シン学校プロジェクト

小信中島小学校

基本計画ワークショップ 第2回

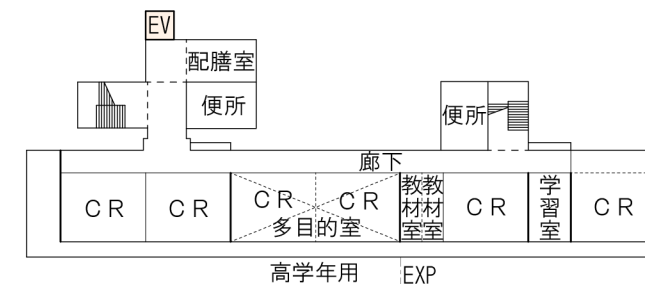
3階建てにしては？

- ・2F→3Fにして各部屋を大きくとる
- ・何故2階建てか？3階建てでもよいのでは。
- ・新築部分は本当に2階まででいいのか

普通教室

- ・CR数18 学級増のときどうする？
- ・少人数クラス導入に対応するため、多少クラス数には余力が欲しい

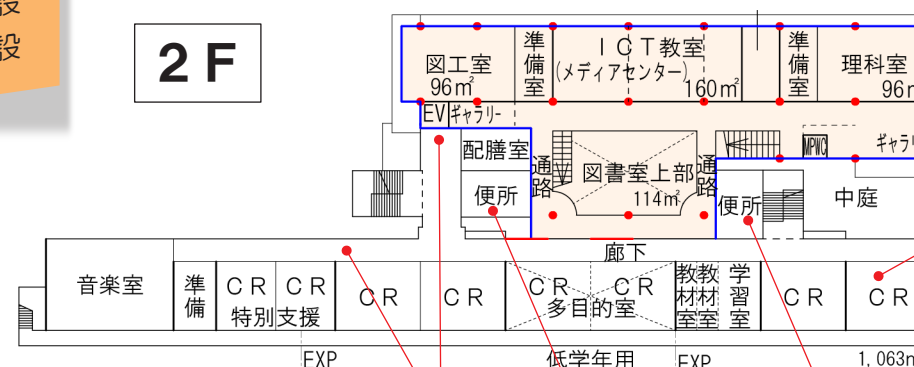
多目的室（防災本部）

- ・一時避難所をつくりたい
- ・地震対策のパネル展示
- ・水害から避けられるようになるべく上の階にしたい
- ・子どもたちが雨天集まれる場所
- ・帰宅前の待機場所
- ・平時は学校が自由に使用する
- ・熱中症警戒アラートが出たときの運動場代わり
- ・土日は地域住民が使えると◎。産後ママ、貯筋体操等
- ・現在の体育館同様、夜は大人も利用可にしては
- ・学校と地域の管理の住みわけ問題あり

児童クラブ

- ・多目的室と一体に広く使用できないか？
- ・スペースが足りなければ3F建てにしてはどうか
- ・夏の暑い日、天気の良い日などの子ども達の遊び場に
- ・ゆるやかに地域とつながる形にできると良い

サロン

- ・読み聞かせ室、ボランティア室
- ・使い方の具体案がわからない
- ・地域の人が使うにはトイレがなくて不便

1F

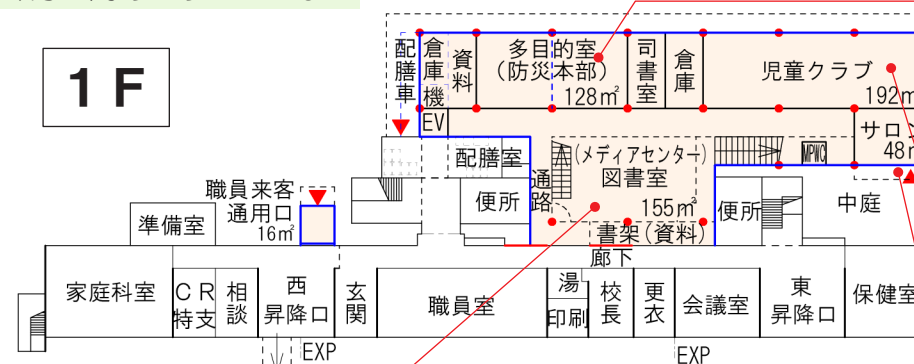
図書室

- ・図書室が学校のコアになるといい
- ・自主的な学び、探求学習ができる空間◎
- ・地域の方も利用できる図書館良い
- ・吹き抜け案はゆったり感があって良い
- ・吹き抜けを縮小して蔵書を増やしては

セキュリティ

- ・誰が管理するのか？
- ・土日の利用はどう管理するのか？
- ・地域に開放する場所と学校で大きく区別する
- ・学校と図書館をシャッターなどで区画し、休校日や夕方～夜も図書室を開放する
- ・出入りをIT管理ができると良い
- ・氏名、住所のチェック（マイナンバーカード等）
- ・体育館の管理方法を参考にする
